東海第二発電所 審査資料	
資料番号	TKK 審-22 改1
提出年月日	平成30年7月5日

東海第二発電所  
審査会合における指摘事項の回答  
及び報告事項  
(特別点検:原子炉圧力容器)

## 審査会合における指摘事項の回答一覧表

図2 模擬試験体

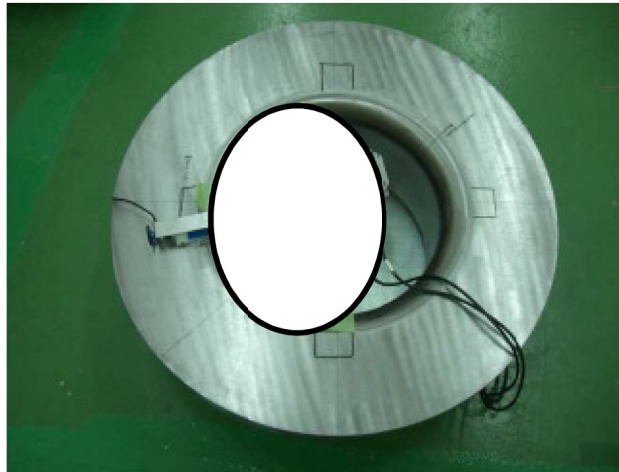
No.	指摘事項	回答
0581-1 特別点検 (平成30年6月5日 第581回審査会合)	給水ノズルの渦電流探傷試験について、事前の適用試験に用いた模擬試験体と給水ノズルの透磁率のばらつきによる影響について説明すること。	平成30年●月●日 P2 ~ P7

- 事前の適用試験において用いた磁性体の模擬試験体(SA-508 CL.2)と透磁率が大きく異なる非磁性体(SUS316)について磁気ノイズを比較した結果, その差は僅かであった。
- 模擬試験体は, 給水ノズルと同材質であることから, 両者の間で上述した磁性体と非磁性体以上の透磁率のばらつきがあるとは考え難い。
- 実機探傷において発生した磁気ノイズは, 模擬試験体と同程度であることを確認した。

以上より, 透磁率のばらつきによる磁気ノイズの差は小さく, 給水ノズルECTの欠陥検出性に影響を与えることはない。
